HENVENDELSER MODTAGET I HØRINGSPERIODEN

FORSLAG TIL LOKALPLAN SVANEMØLLEHOLM ØST

Høringssvar

Offentlig høringsperiode fra den 25. april til den 20. juni 2025.

Byrum H

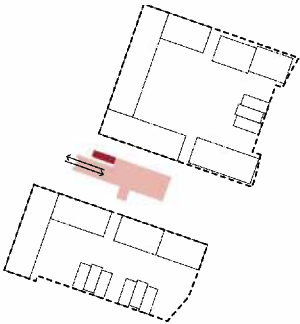
Mindst 25 % af det på tegning 7a viste areal skal være bede med beplantning. Befæstede arealer skal være i asfalt, beton, rektangulære betonsten, natursten og/eller træ.

By og Havn har som målsætning at promenader, gade- og byrum på Svanemølleholm fremstår så grønne som muligt. By & Havn ønsker at beplantning i holmegaden bliver af høj kvalitet, bestående af mellemhøj beplantning, urter og træer. Byrum H, den østlige del af holmegaden, er planlagt som et byrum, med fortov og cykelsti til og fra Levantkaj og beplantning i bede. Grundet hensyn til ledninger, brandredningsarealer til boliger, nødkørsel til/fra Levantkaj, lokalplansbestemte cykelparkeringspladser, mulighed for ophold ved udadvendte funktioner i stueetager, passager på tværs samt vendeplads for renovationskøretøjer, vurderes andelen af bede i byrum H maksimalt at kunne udgøre 10% af arealet.

Se det vedlagte bilag omhandlende Byrum H, der er et uddrag af dispositionsforslaget for holmegaden fra marts 2025. Dispositionsforslaget illustrerer 10% bede med beplantning, samt muligheden for cykelparkering, ophold i forbindelse med udadvendte stueetager, samt muligheden for bevægelse sig på tværs, fra cykelparkering til fortov og adgang til bebyggelse.

Renovation

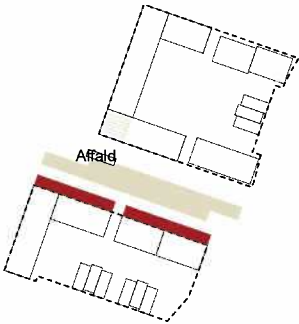
Der skal etableres vendemulighed for en renovationsbil.

Brandredningsarealer

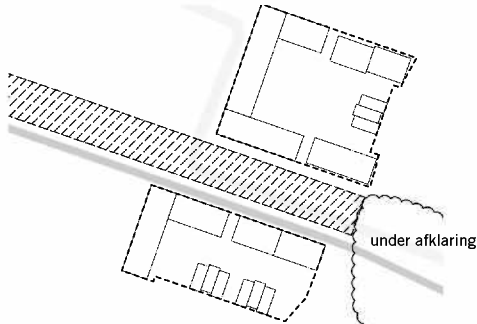
- Brandredning fra stignavn (10 m fra facade)
- Bebyggelseshjørne som ikke kan reds med stignavn fra holmegaden
- Brandredning med håndstige (fra facade og 5 m ud)

Ledningstraceer

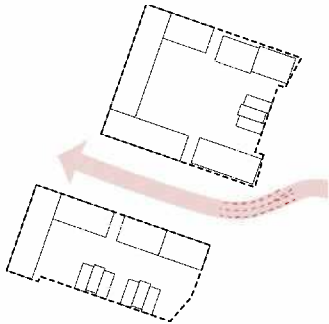
Af tegning 7d fremgår det, at der skal plantes min. 8 træer og 15 buske og/eller træer i beplantningszone Db, holmegaden. HOFOR har et 17 meter bredt ledningsbælte i vejtracéet, hvor der skal placeres ledninger til forsyning af Svanemølleholm og Levantkaj. HOFOR har udarbejdet et notat om retningslinjer for beplantning tæt på HOFORs ledning. By & Havn ønsker en drøftelse med Københavns Kommune, Teknik- og Miljøforvaltningen og HOFOR, vedr. mulighederne for at efterleve lokalplanskrav om beplantning i beplantningszone Db,

Byrum E

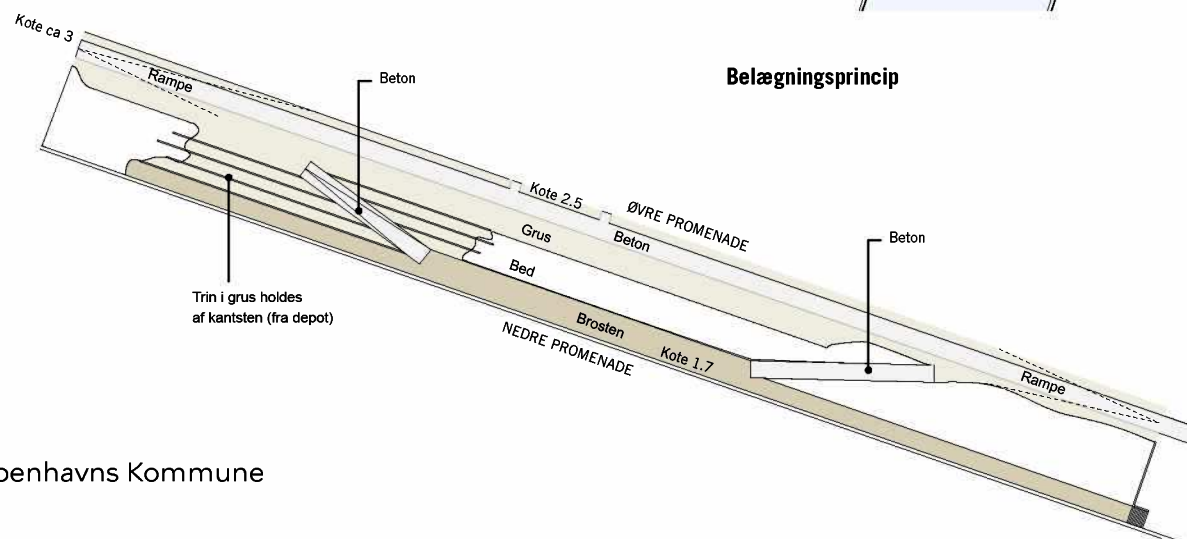
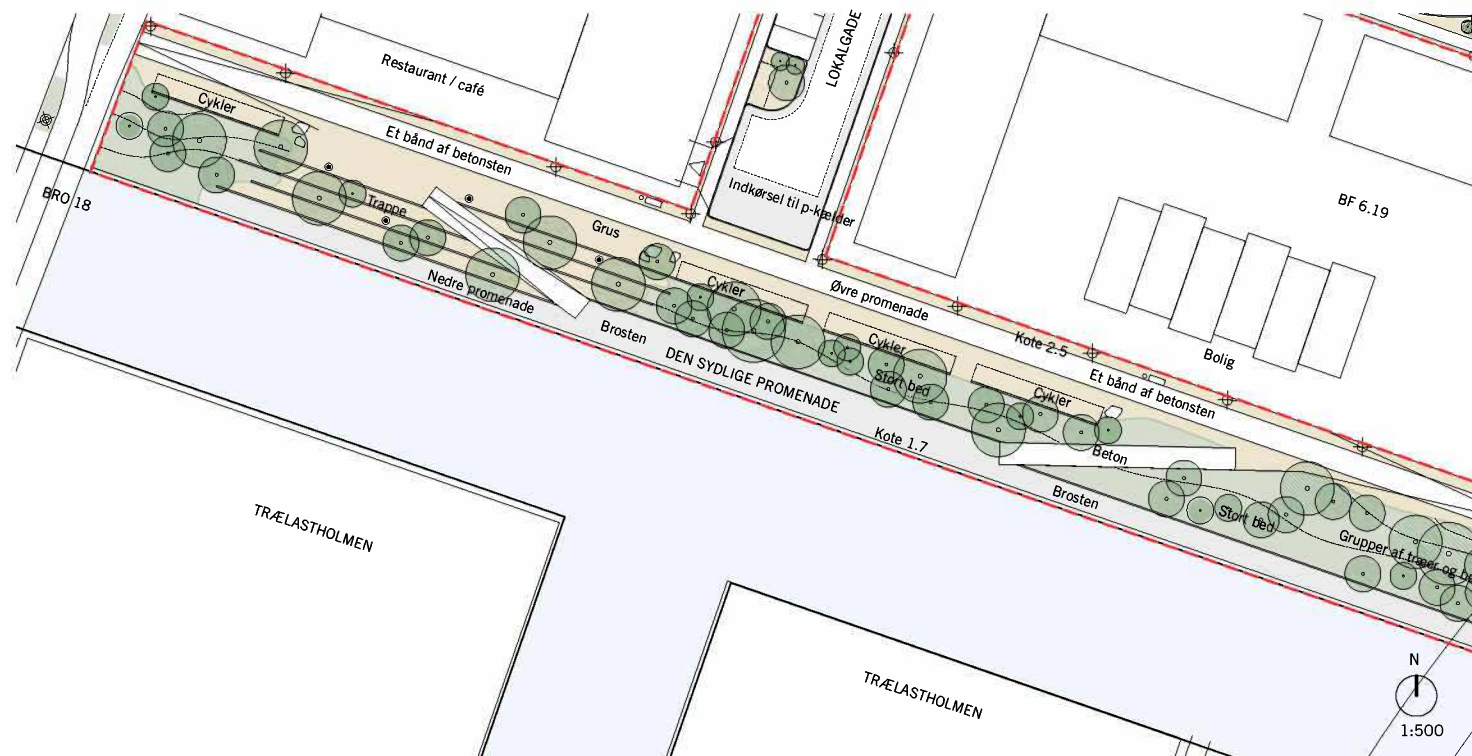
Der ønskes muligheden for at kunne benytte grus i alle byrum og kantzoner jf. tegning 7a Byrum og 7c Kantzoner, da der arbejdes videre med det udtryk som er muliggjort i lokalplan 594 *Svanemølleholm*, der regulerer den vestlige del af Svanemølleholm. Samtidig er grus en reference til holmens tidligere brug som grusdepot og

er derfor en stedsspecifik reference til områdets industrihistorie. Yderligere ønskes muligheden for at benytte grus i byrum, gader, promenader og kantzoner, for at kunne reducere CO2 aftrykket knyttet til belægningsvalg. Det tænkes at grus benyttes sammen med andre belægninger.

Se det vedlagte bilag omhandlende Byrum E, der er et uddrag af dispositionsforslaget for den sydlige promenade på Svanemølleholm fra marts 2025. Dispositionsforslaget illustrerer hvordan grus kan anvendes i samspil med andre belægninger muliggjort i lokalplansforslaget.
